Projet de Site patrimonial Remarquable de CHALABRE Aude - Occitanie Compte-rendu de visite du 30 mars 2021

Objet de la mission du 30 mars 2021

Carte de synthèse des enjeux pour le patrimoine reconnu analysée reportée sur le cadastre actuel
Source : DATAPower

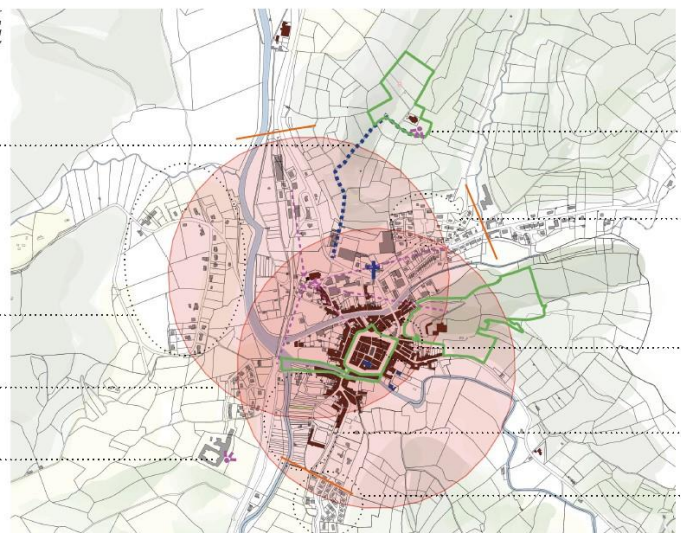
L'étude, aujourd'hui quasiment achevée, présente de manière très claire et circonstanciée les enjeux de patrimoine et de paysage, ainsi que les motivations de mise en place du SPR. L'étude fait ressortir les différentes entités bâties et de paysages, qui fondent l'intérêt patrimonial de la commune, et éclaire par quels liens elles constituent un site cohérent (cf. une des cartes de synthèse des enjeux ci-contre).

vue aérienne des deux propositions de périmètre
SPR CHALABRE - Atelier SKALA - Eve CHAILLAN

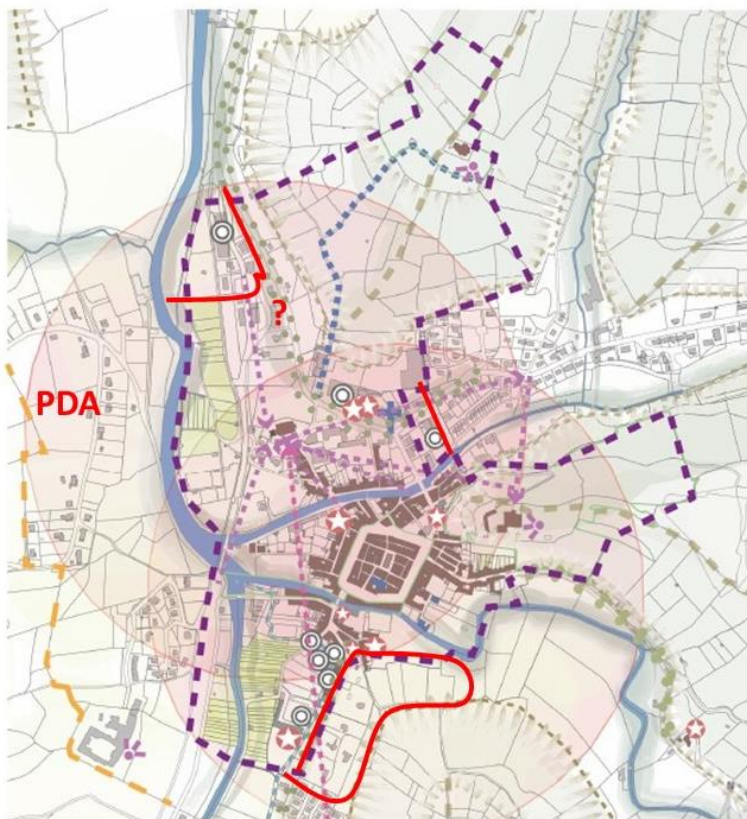
Les SPR n'ont pas pour vocation première de préserver les secteurs naturels ou agricoles. S'ils peuvent intégrer des paysages, c'est en raison de leurs liens directs avec les ensembles patrimoniaux bâtis, ou parce qu'ils sont « susceptibles de contribuer à leur conservation ou à leur mise en valeur ». Par ailleurs, la recherche de l'outil le plus approprié démontre généralement la meilleure efficacité des PLU(i) pour gérer les (in)constructibilités dans les zones A et N, ainsi que le bâti ordinaire, pavillonnaire, ou d'activités, dans les secteurs de « second plan ».

La version « restreinte » du périmètre est donc celle qui correspond le mieux aux critères de la loi LCAP, et qui a dégagé un consensus. Lors de la visite, ont été souhaités quelques ajustements² à cette version du périmètre (voir carte ci-dessous avec localisation schématique en rouge) :

- intégrer la coopérative agricole, édifice repéré et remarquable par son architecture, et point de repère paysager,
 - exclure les bâtiments d'activités sans caractère architectural ou patrimonial, autour de l'ancienne gare (sauf peut-être la caserne des pompiers en vis-à-vis direct). Un projet de requalification globale est très souhaitable sur ce secteur, qui justifierait une OAP au PLUi.
- Interrogation sur le maintien ou non au SPR des constructions situées entre la route, le cimetière et l'ancienne gare.
- intégrer les grandes parcelles Avenue de Lavelanet, très perceptibles depuis le calvaire, et éventuellement les terrains libres attenants si éventualité de leur urbanisation future.
 - Le secteur de point de vue autour de l'EHPAD, non retenu au SPR, pourrait faire l'objet d'un PDA.
